工程指示 / 要求簡箋 ENGINEER INSTRUCTIONS(E.I.)

工程指示編號:	EI- 5151 / 22	修改版本:	-
	HK- /		
工程編號:	J 857	工程名稱:	啟德6552
收件人:	Maggie Ior	發件人:	Nero HO
工程項目:	幕牆單元件 - 地盤用臨時路軌吊運碼	日期:	28/09/2022

1. 數量: 30

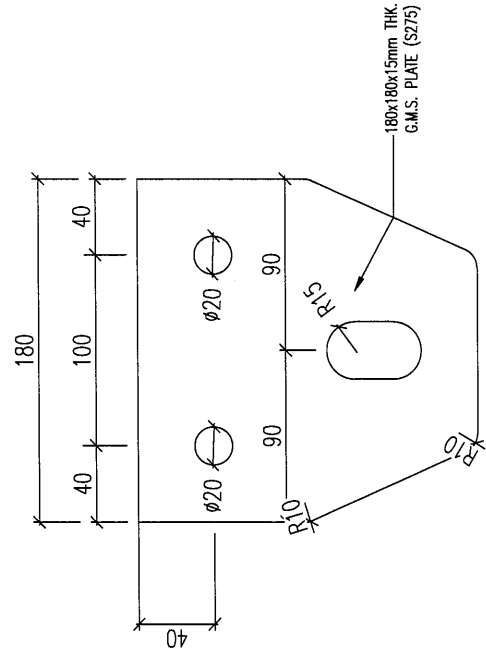
請確保此位置能套入140x80x14kg/M G.M.S. UB (Q235)工字鐵才出貨
